NAZWA INWESTYCJI:  
BUDOWA 2 WIND OSOBOWYCH WRAZ Z PRACAMI PODZIEMNYMI I REMONTEM INSTALACJAMI ELEKTRYCZNYMI I INSTALACJAMI OSWIETLENIA TRASY TURYSTYCZNEJ

NAZWA I ADRES OBIEKTU BUDOWLANEGO:  
MUZEUM "KRZEMIONKI"  
SUDÓŁ 135a 27-400 OSTROWIEC ŚWIĘTOKRZYSKI  
DZIAŁKA NR 830, JEDN. EWID. 260703\_2

TREŚĆ RYSUNKU  
SZYB "ZENON" ZESTAWIENIE SZKLA DO SZKLENIA SZYBU WINDY

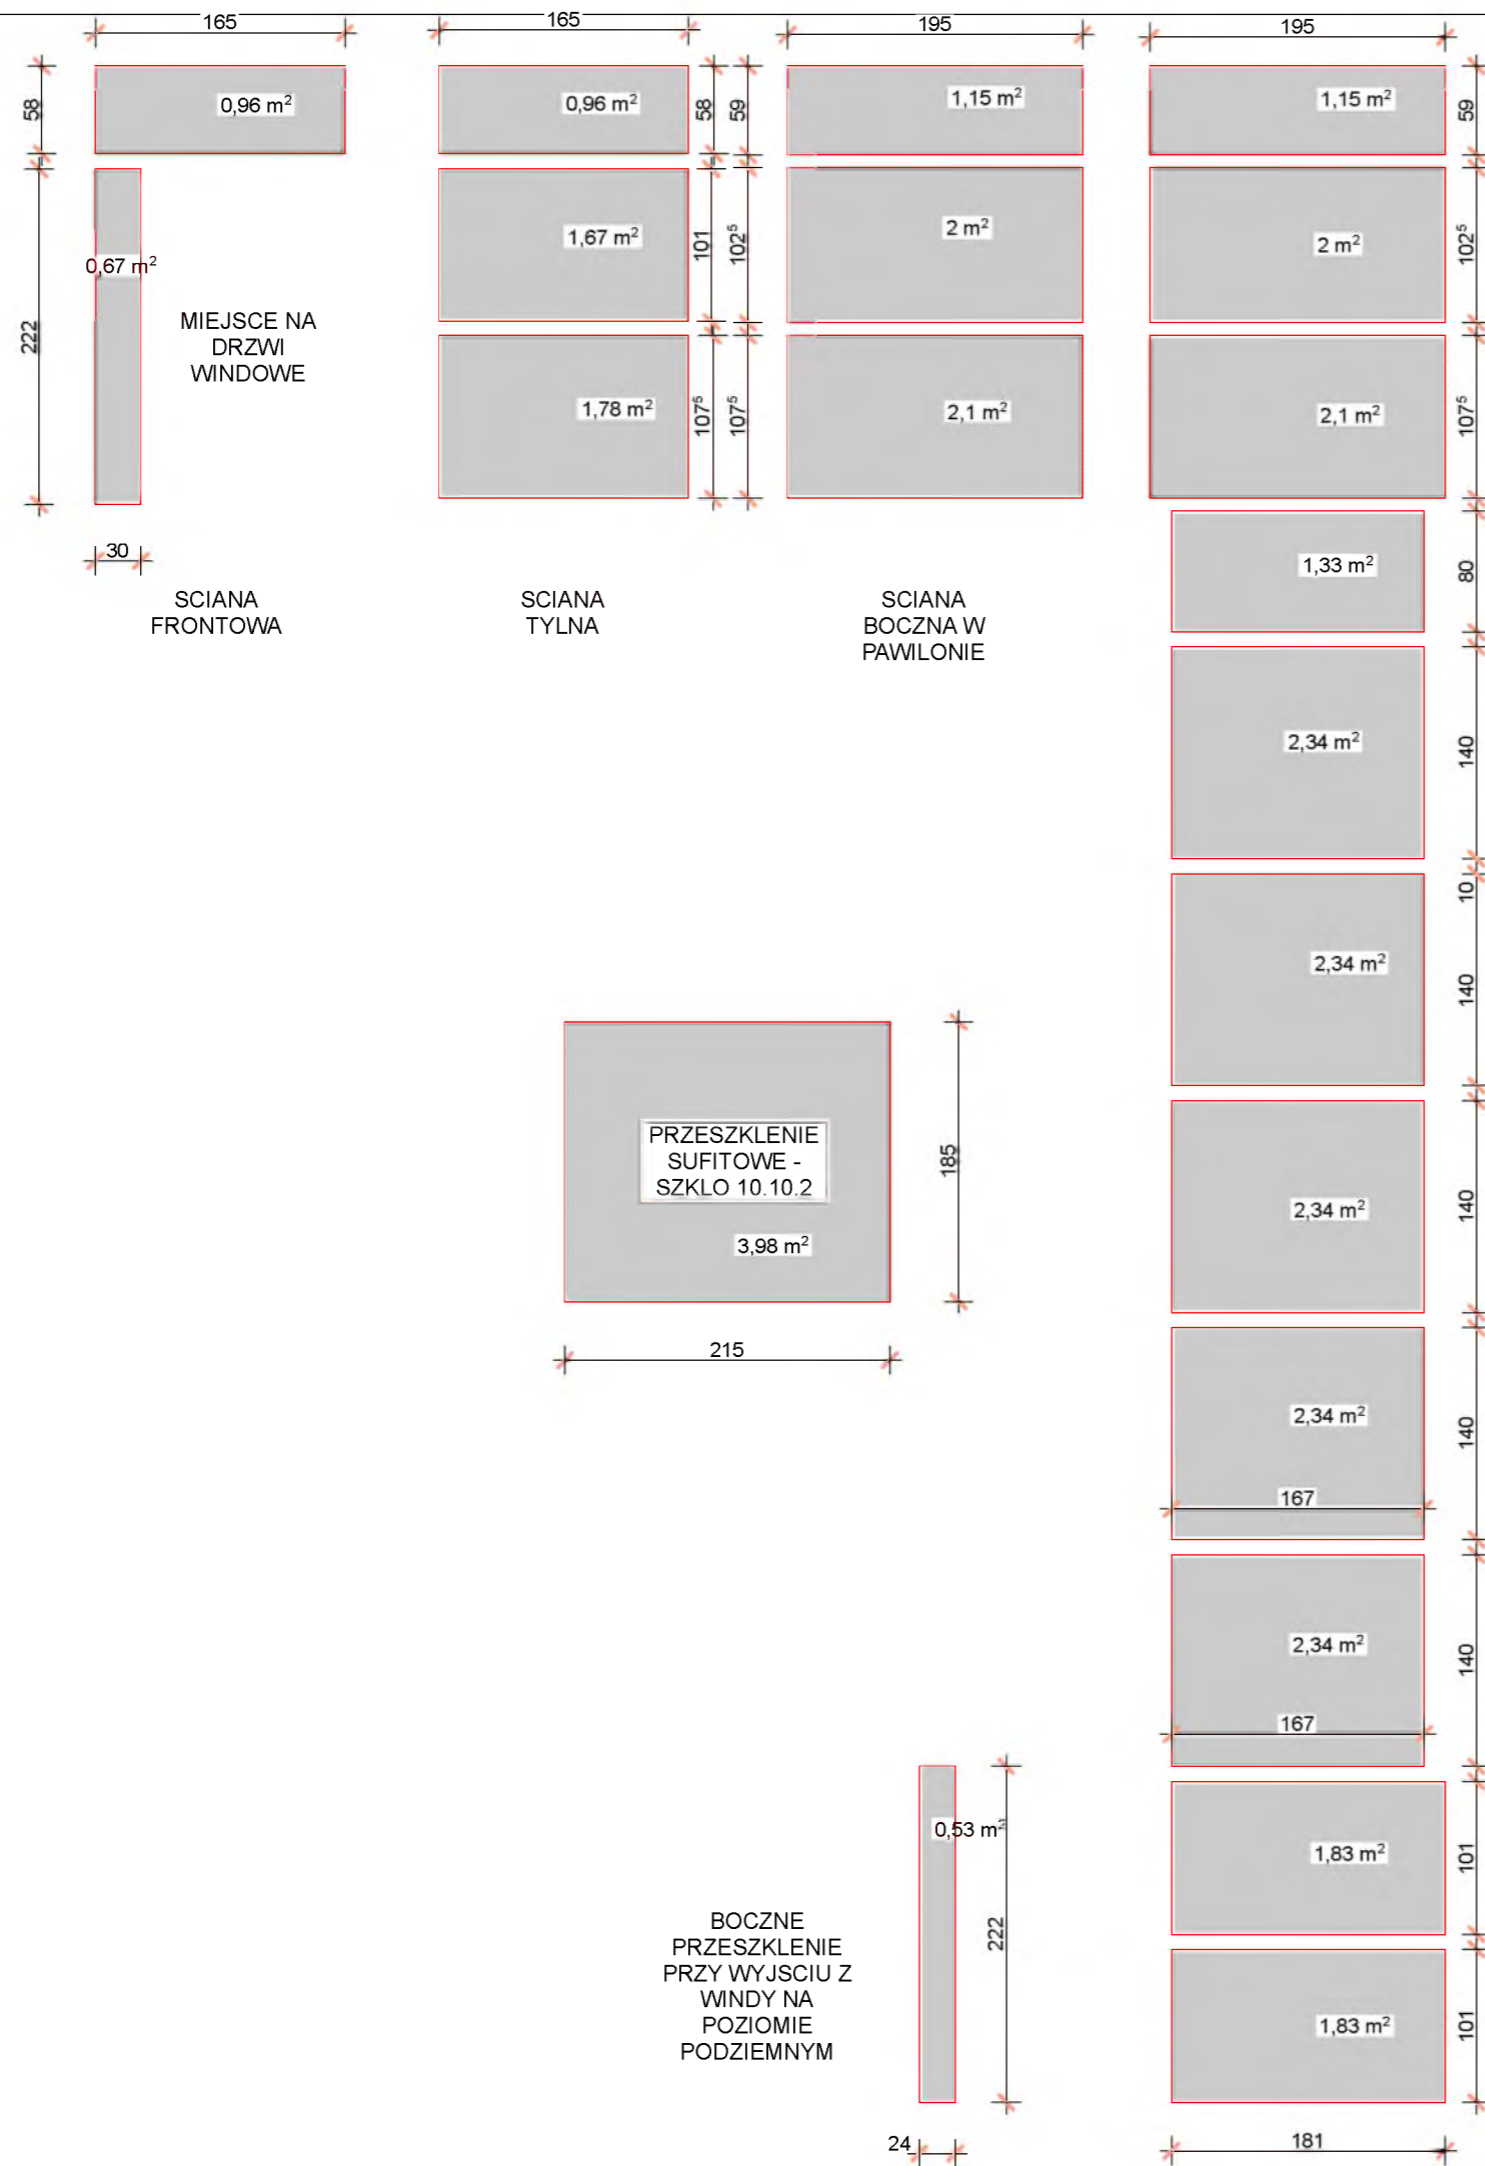
5. Zwracamy się z prośbą o udostępnienie zestawienia szkła bezpiecznego dla szybu Zenon

**Odp.: W załączniku rysunek zestawieniowy szklenia szybu windowego. Rysunek nie uwzględnia wymaganych przerw dylatacyjnych pomiędzy konstrukcją stalową a krawędzią szkła, które zostaną uwzględnione po**

**zmontowaniu konstrukcji stalowej i wykonaniu dokładnych pomiarów konstrukcji stalowe szybu windy.**
